*ZAC DE LA RUCHERIE A BUSSY SAINT GEORGES ET  
DIFFUSEUR DIT DU SYCOMORE SUR L'AUTOROUTE  
A4 (77)*

# Dossier d'enquête publique unique

Note en réponse à la  
consultation inter-  
administrative

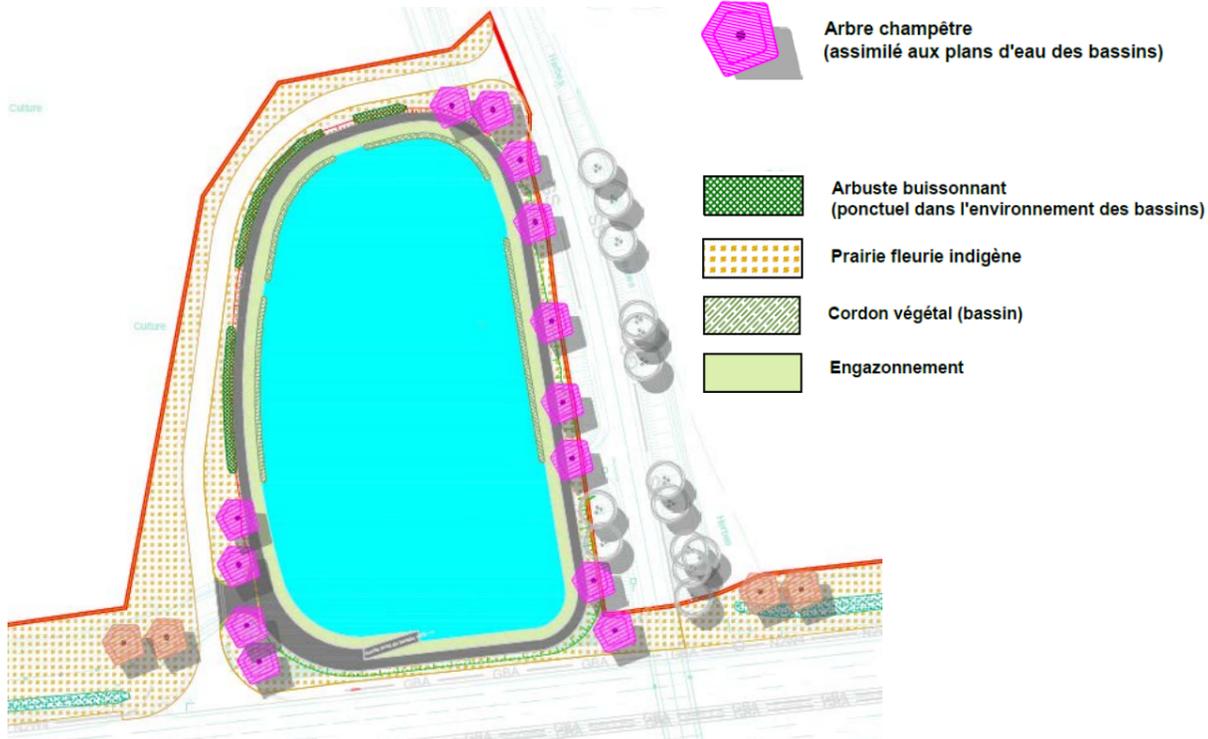
| Thématique | Emetteur  | Avis/Remarques  | Positionnement des maîtres d'ouvrages   |
|------------|-----------|---|---|
| ICPE       | UD DRIEAT | Le dossier ne précise pas si le projet prévoit l'acquisition de terrains situés dans les emprises actuelle des sociétés GALERIES LAFAYETTE et BNF, auquel cas le projet de diffuseur pourrait être potentiellement impacté par les flux thermiques de ces établissements. De ce fait, la distance réglementaire entre les bâtiments et les limites de propriété, imposée par les arrêtés préfectoraux en vigueur de ces établissements, ne serait plus respectée. | Dans le cadre de l'aménagement du diffuseur, une parcelle louée aux Galeries Lafayette devra être acquise. Toutefois, d'après les distances d'éloignement Z1 et Z2 liées aux effets thermiques d'un incendie présentées dans l'arrêté préfectoral de 2006 (représent ci-dessous), cette parcelle n'est pas concernée par les flux thermiques car située à plus de 58 m. Le rapport de l'inspection des installations classées du 6 décembre 2012 indique que les modifications demandées par Galeries Lafayette ne sont pas de nature à modifier les modélisations établies dans le cadre de l'autorisation initiale (plan ci-dessous). Il n'y a donc pas d'enjeux vis-à-vis de cette ICPE. |
